14. 重要な安全機能を有する施設設置位置での弱風化部中のシームS-11(5/27)

第1043回審査会合
資料1-1-2 P.14-5 加筆

第1043回審査会合
資料1-1-2 P.14-5 修正

図2 変状の分布を保守的に設定した範囲の平面図

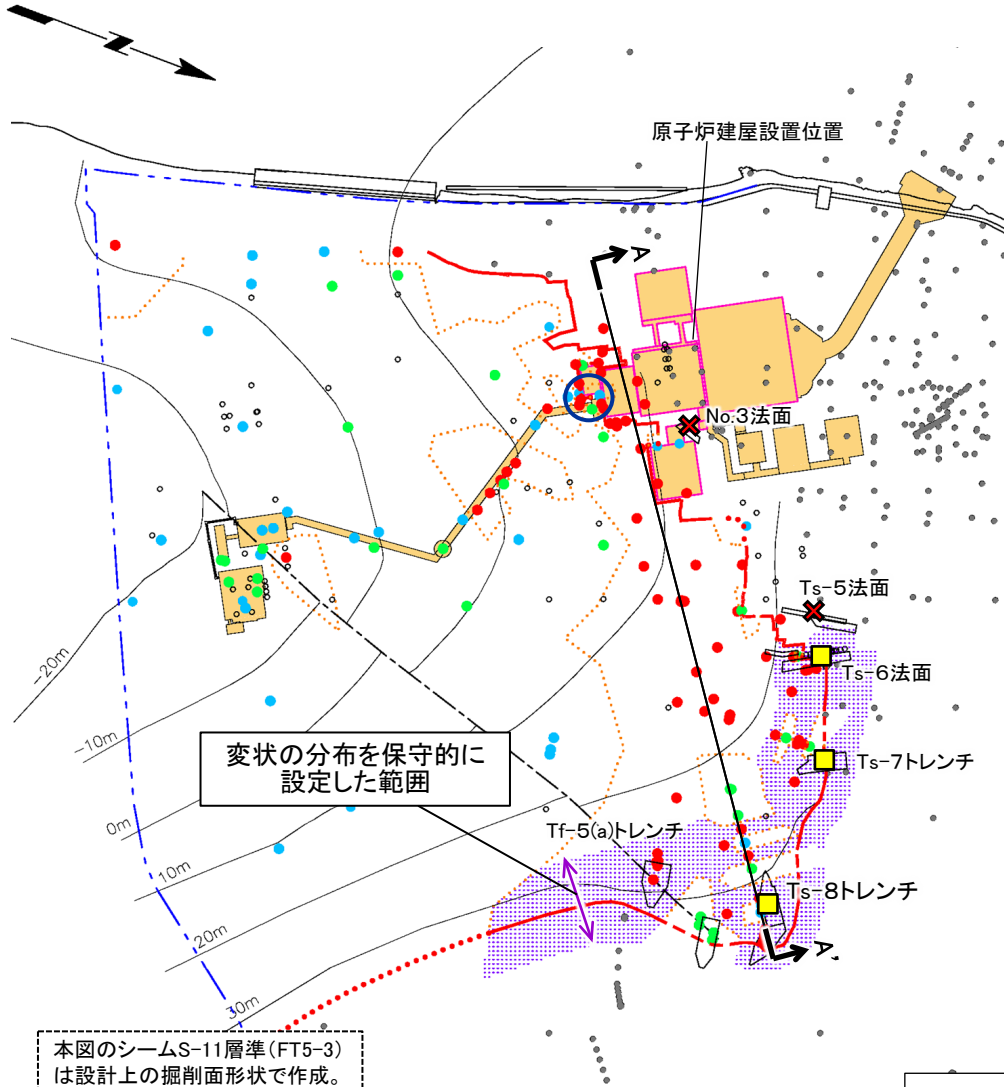
○: 誤りの箇所

第1043回 審査会合
資料1-1-2 P.14-6 加筆

第1043回 審査会合
資料1-1-2 P.14-6 修正

変状の分布を保守的に設定した範囲と重要な安全機能を有する施設の関係: 設計上の地形

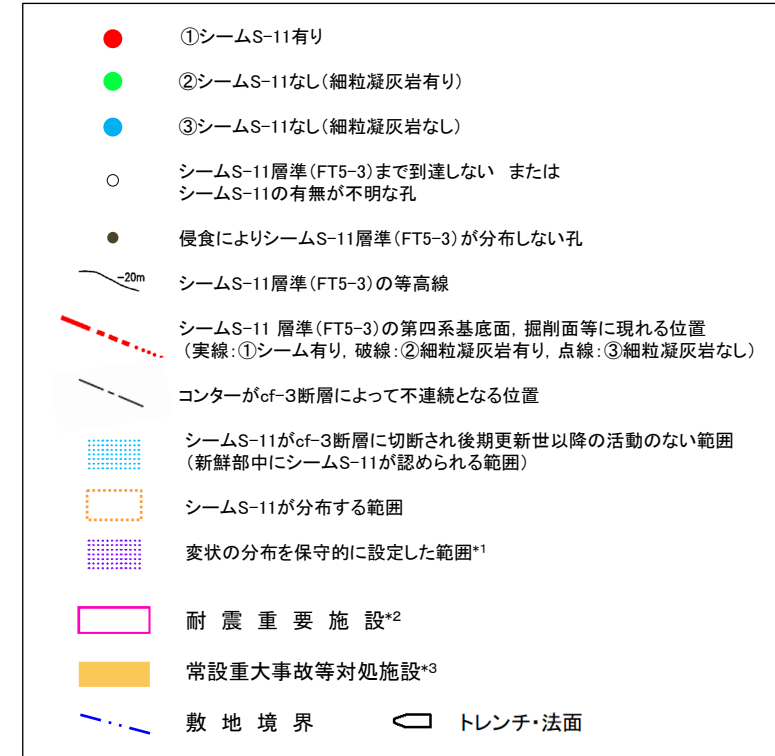
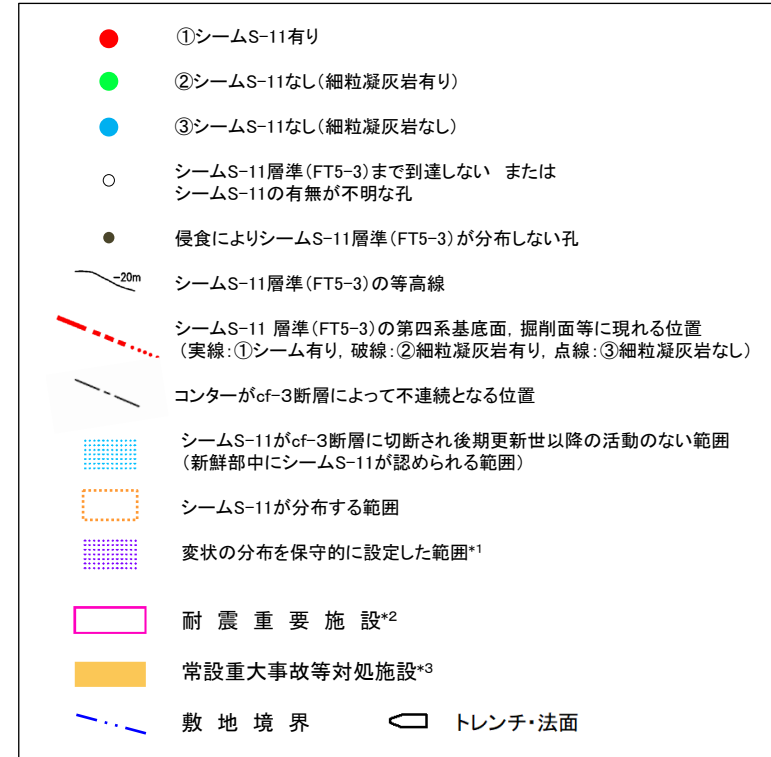
○: 誤りの箇所

第1043回審査会合
資料1-1-2 P.14-7 加筆

第1043回審査会合
資料1-1-2 P.14-7 修正

変状が認められない箇所(6/12): 重要な安全機能を有する施設付近でシームS-11が風化部に接する孔

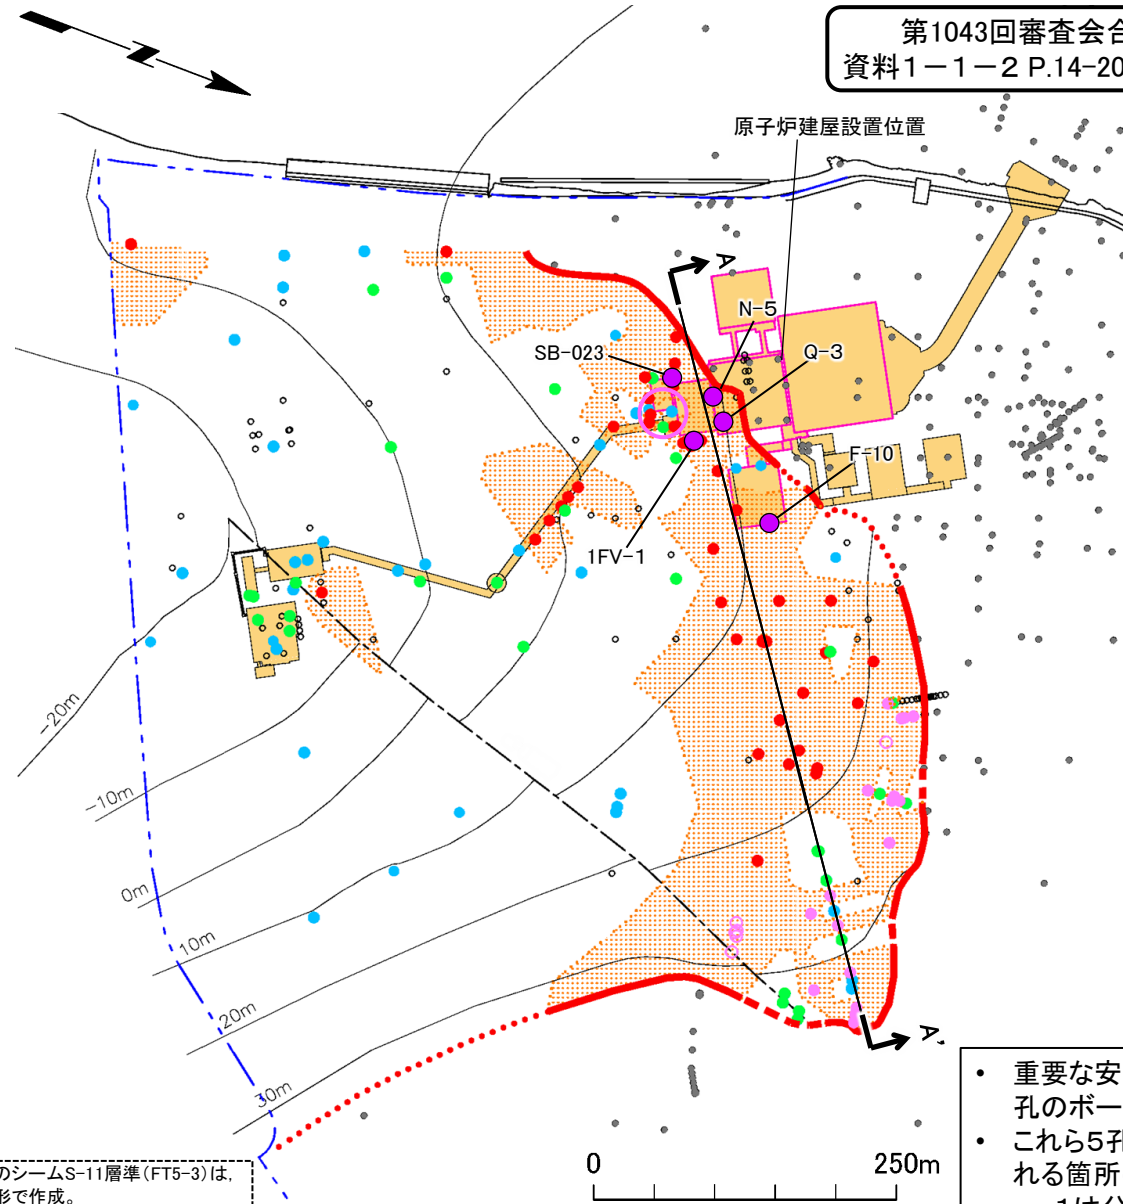
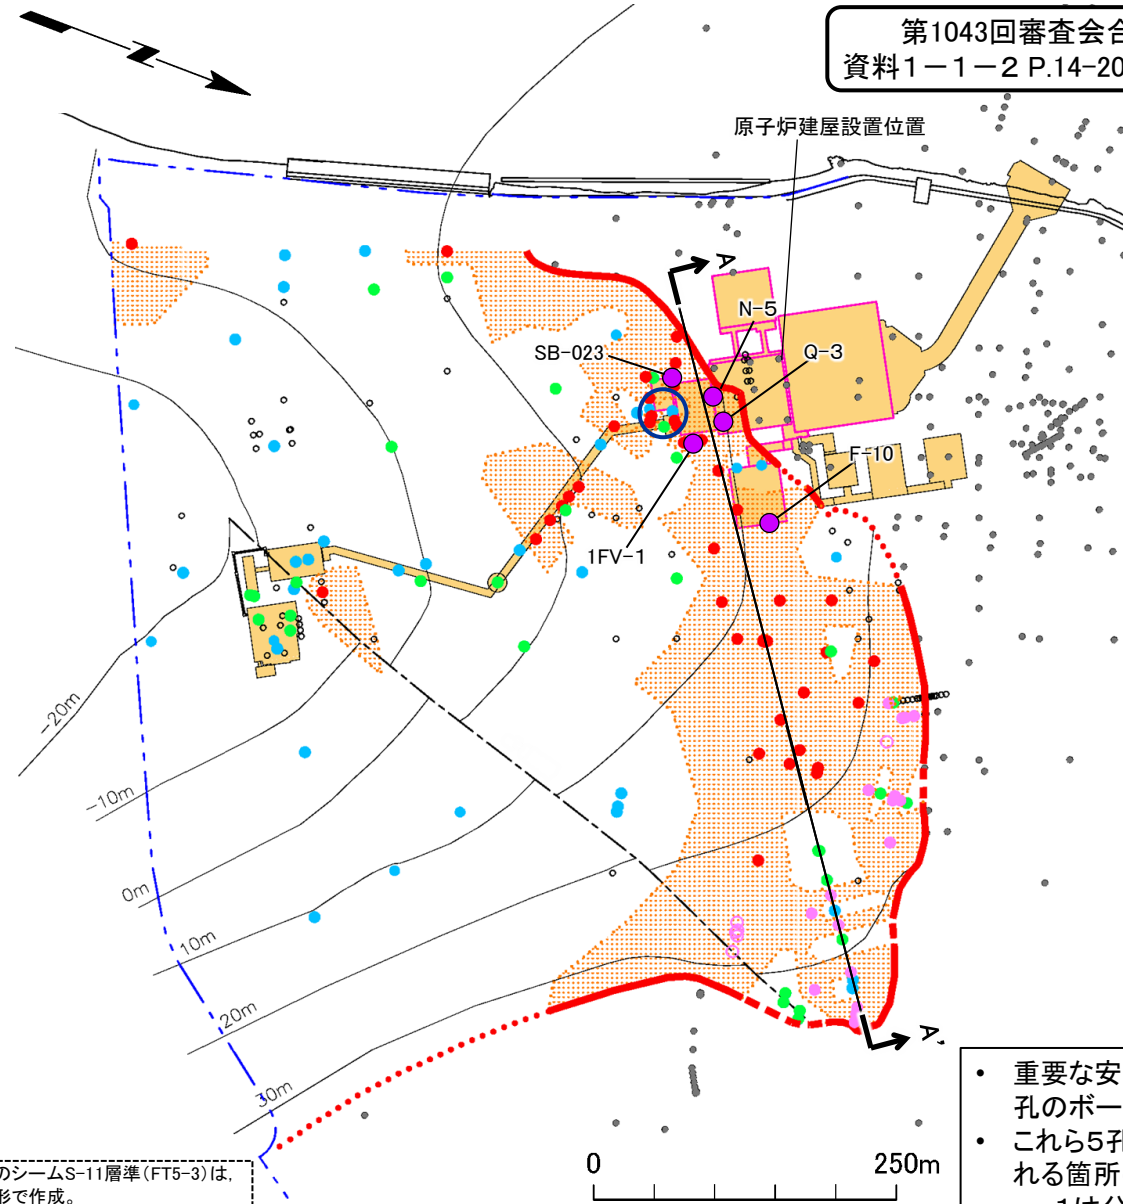
○: 誤りの箇所

第1043回審査会合
資料1-1-2 P.14-20 加筆

第1043回審査会合
資料1-1-2 P.14-20 修正

変状が認められない箇所(12/12): 重要な安全機能を有する施設付近のシームS-11の平面分布

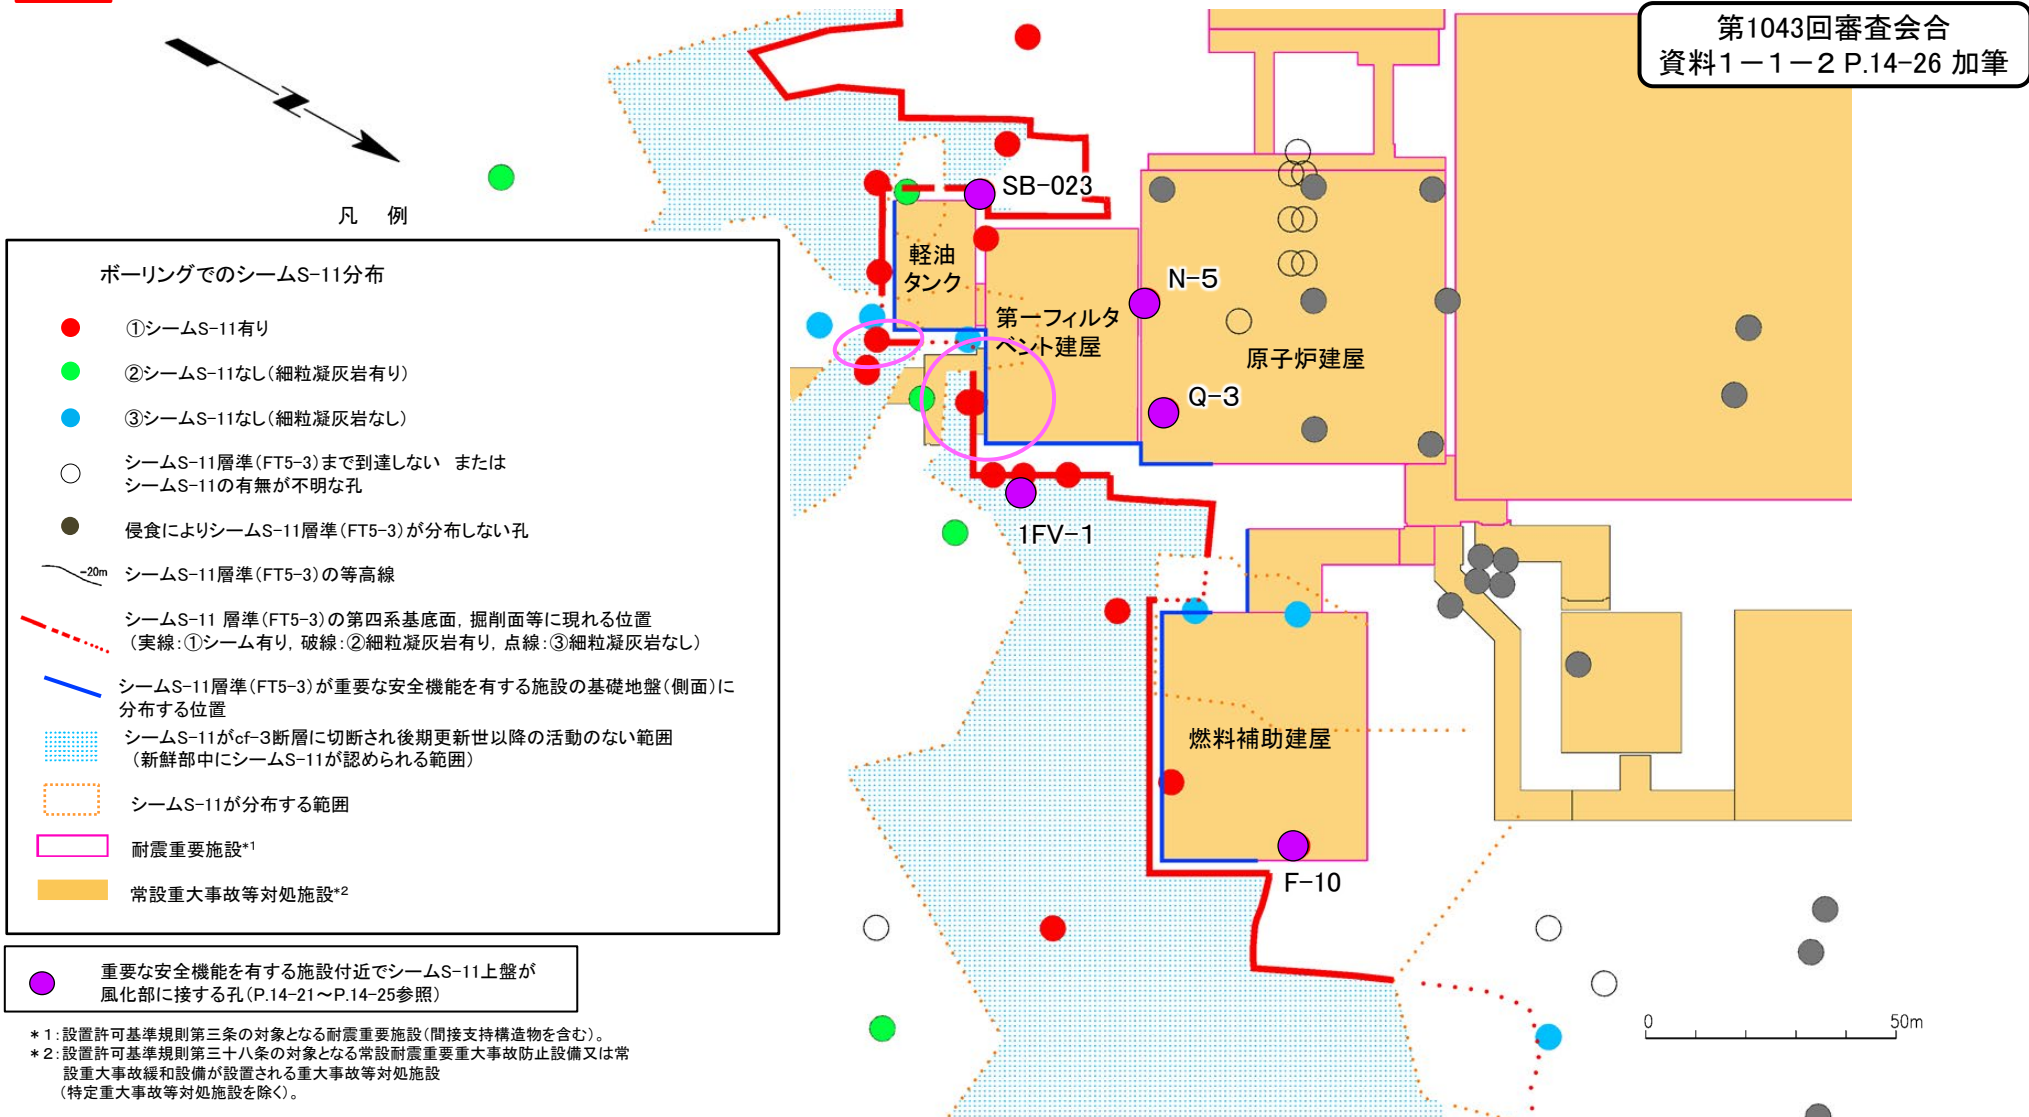
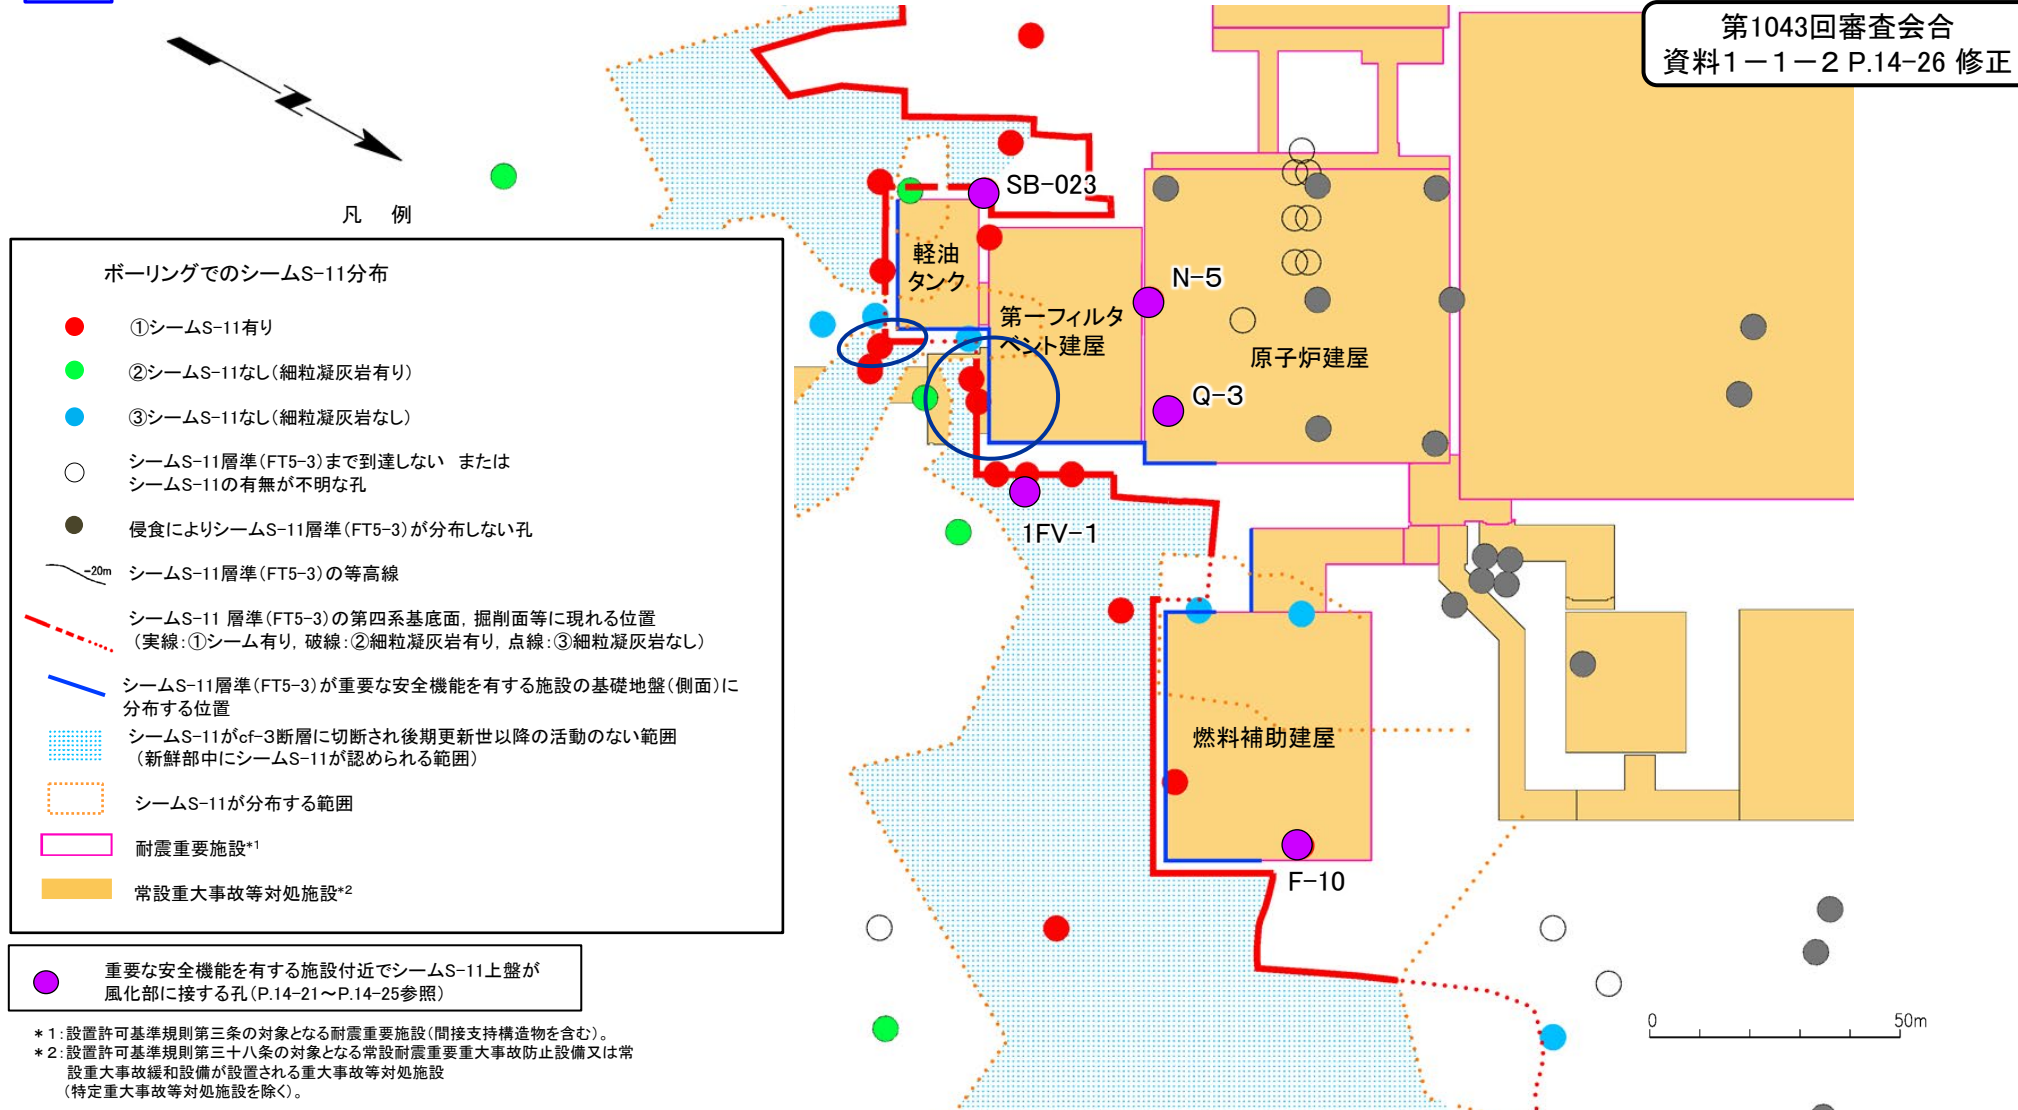
○: 誤りの箇所

第1043回審査会合
資料1-1-2 P.14-26 加筆

第1043回審査会合
資料1-1-2 P.14-26 修正

誤 重要施設付近の側壁地質図(1/4)

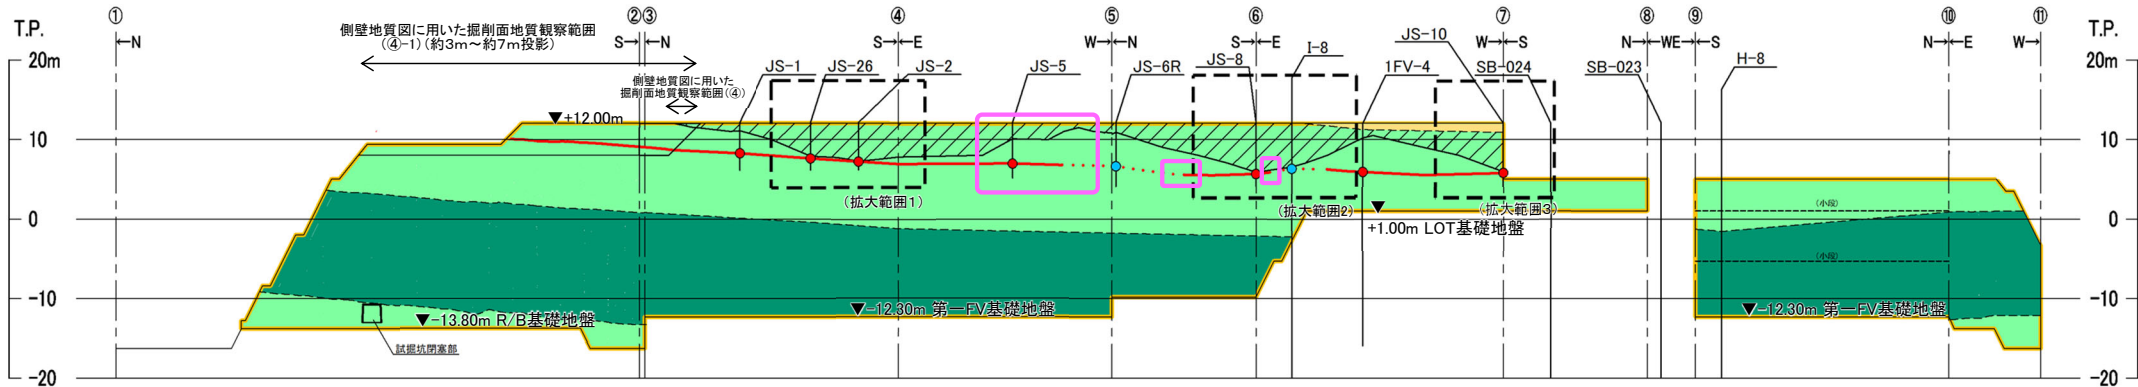
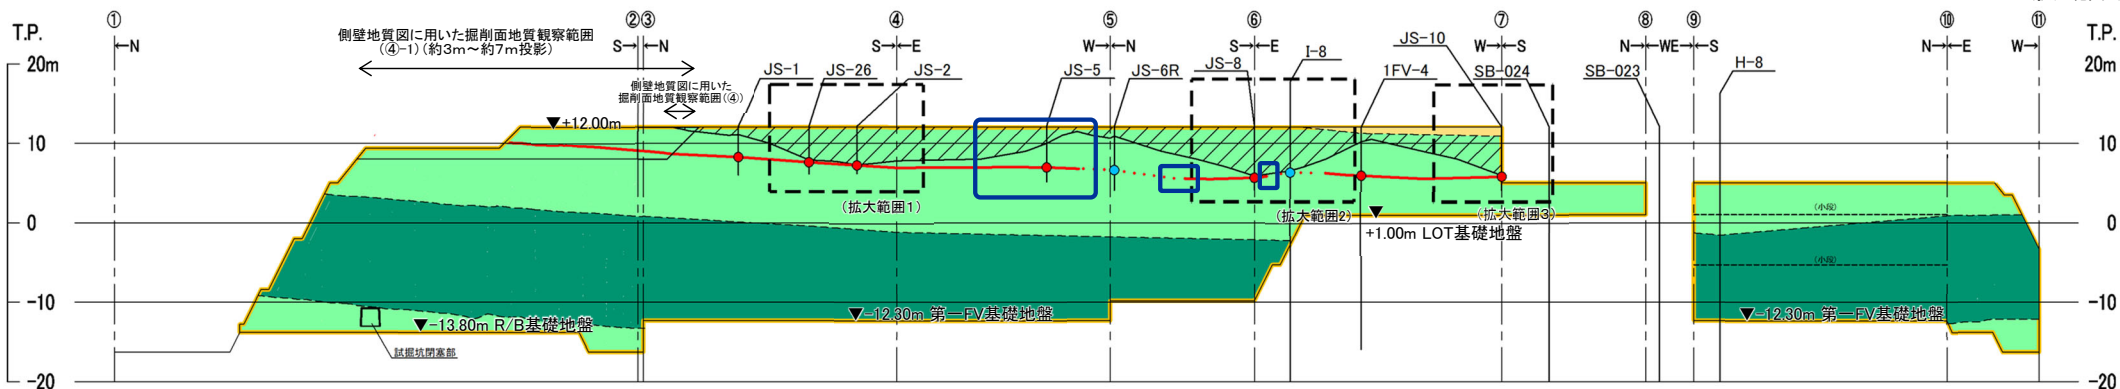
(1) 重要施設の基礎地盤に分布するシームS-11と風化部との地質観察に基づく位置関係(12/29) ○: 誤りの箇所

第1043回審査会合
資料1-1-1 P.3-220 加筆

(1) 重要施設の基礎地盤に分布するシームS-11と風化部との地質観察に基づく位置関係(12/29) ○: 正しく修正した箇所

第1043回審査会合
資料1-1-1 P.3-220 修正
